**Oggetto: Art.27-bis D.Lgs 152/2006 e s.m.i. – Provvedimento autorizzatorio unico (PAU).  
GETA SRL. POLO ECOLOGICO (DISCARICA 3) in LOCALITA' ALTA VALLE DEL  
BRETTEA nel Comune di ASCOLI PICENO (AP).  
Progetto "RIPROFILATURA DISCARICA 3 RIFIUTI PERICOLOSI".  
Conferenza di servizi in forma simultanea e modalità sincrona (art.14 legge 241/1990  
e s.m.i.) del 05/03/2024 e del 26/03/2024.**

Si trasmette il verbale della conferenza di servizi del 05/03/2024 e 26/03/2024.

Si chiede alla GETA SRL di trasmettere, entro 15 giorni dalla data di ricezione della presente, gli elaborati aggiornati in considerazione delle conclusioni, favorevoli, della predetta conferenza come dettagliato nel verbale riportato in appendice.

Di seguito, ad ulteriore chiarimento, si rappresenta il particolare del setto di separazione, estratto dalla tavola progettuale PD\_EG\_12."

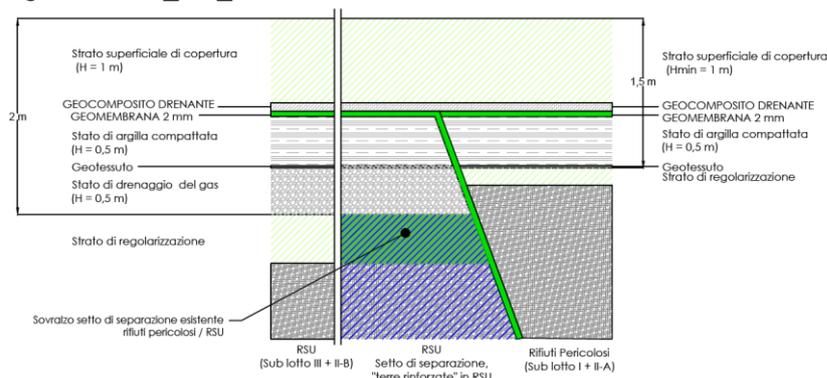
"In relazione alla realizzazione del setto di separazione realizzato da RSU posti in opera mediante il sistema delle "terre rinforzate", quale sistema di separazione tra i lotti di abbancamento RSU e quelli di abbancamento dei rifiuti pericolosi, la norma non prevede la possibilità di utilizzare rifiuti (RSU) per poter realizzare sponde o in questo caso setti di separazione.

Questi devono essere conformi alle caratteristiche costruttive alle quali il gestore fa riferimento per la parte relativa alla realizzazione delle altre opere costruttive (Argini in terre armate) con i relativi strati di protezione prestabiliti e descritti in dettaglio al punto "H" dell'Elaborato "PD\_REL\_01\_MOD gennaio 2024".

Mirti ritiene che la modifica proposta risponde alle criticità sollevata da ARPAM con Prot. N.7102 del 04/03/2024.
